## Additif 64: Règlement n° 65

### Révision 2 – Amendement 1

**Prescriptions uniformes relatives à l'homologation des feux spéciaux d'avertissement pour véhicules à moteur et leurs remorques**

## «Annexe 2

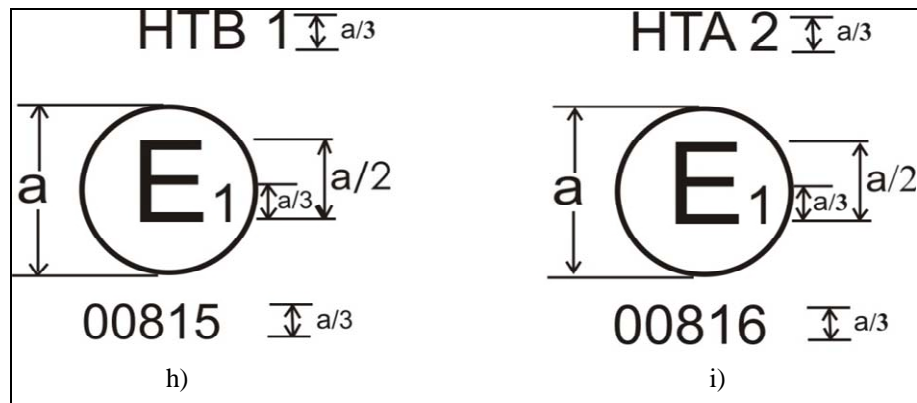
Annexe 2, ajouter de nouveaux exemples de marques d'homologation h) et i), comme suit:

- h) Sur une demi-rampe de feu spécial d'avertissement indique qu'il a été homologué en Allemagne (E1) sous le numéro d'homologation 00815. Ce numéro d'homologation indique que l'homologation a été accordée conformément aux prescriptions du Règlement sous sa forme initiale et qu'il s'agit d'un feu spécial d'avertissement tournant ou à éclat stationnaire de couleur bleue de la classe 1 (HTB 1).
- i) Sur une demi-rampe de feu à éclat directionnel indique qu'il a été homologué en Allemagne (E1) sous le numéro d'homologation 00816. Ce numéro d'homologation indique que l'homologation a été accordée conformément aux prescriptions du Règlement sous sa forme initiale et qu'il s'agit d'un feu tournant ou à éclat stationnaire de couleur jaune-auto de la classe 2 (HTA 2).».
